HICの保管状況の確認において留意すべき点

2021年3月22日

原子力規制庁 東京電力福島第一原子力事故対策室

HICの吸収線量率 解析結果

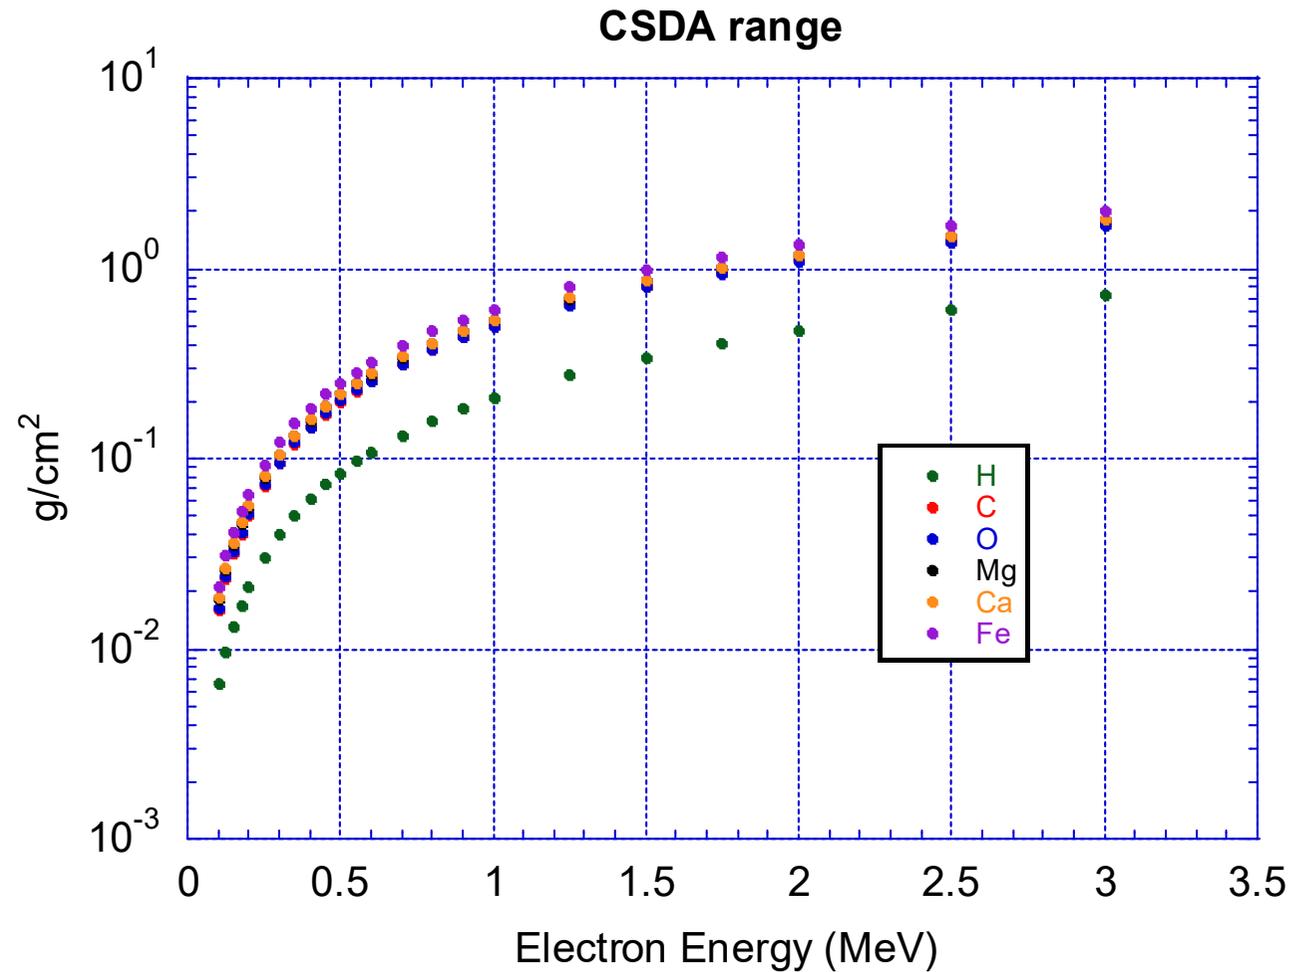
結果として示されているのは、上記のグラフのみ

- このグラフは、HICの前に $2.2E+13 \text{ Bq/m}^3$ のSr-90/Y-90を含む「吸着材」の場合の結果
- このグラフでは、「吸着材」の結果であることが示されていない
- 計算の前提である吸着材の組成(かさ密度、成分)が示されていない
- 結果の前提である「 $2.2E+13 \text{ Bq/m}^3$ のSr-90/Y-90」が示されていない

この結果を「HICの吸収線量率の解析結果」として別のレポートで引用した場合、適切に使われる保証がない

- 沈殿スラリーと吸着材の違い
- 用いるSr-90/Y-90濃度が同じかどうか

HICの吸収線量率 解析結果

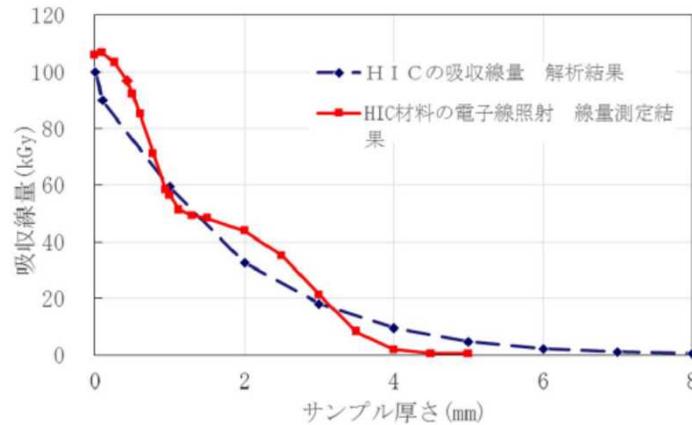
吸着材の結果を沈殿スラリーに適用出来るか?

結果として「示されているもう一つの図は、表面でのHIC吸収線量を100 kGyとした時の解析結果と300 keVと1MeVの電子線の重ねあわせの比較

2018年3月23日の面談資料では、「厚さ0mmの吸収線量を100kGYとした際の解析結果と実測値の比較」と正しい表現に訂正されている
従って、このグラフは、HIC内部の吸収線量分布の相対値としては正しいが、表面での吸収線量の解析結果を示しているものではない。

【参考】5,000kGy到達時間の評価方法

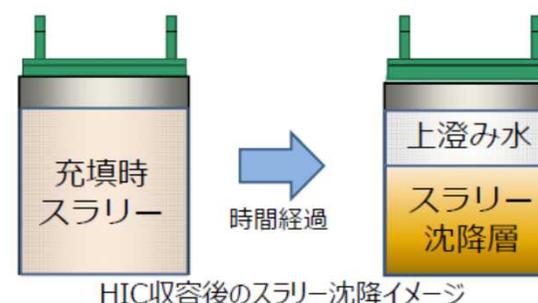
この解析結果は、先の解析結果と一致していない。
解析結果を用いれば、1.34E+13 Bq/m³の濃度では、表面吸収線量率は、5.7 Gy/hとなる。

上記と対応する可能性があるのは、下記の特定期間原子力施設評価・監視検討会(第36回)資料5-1の34ページの値で、この結果を使うと上記と同じ3.9 Gy/hとなる
但し、下記の根拠は不明
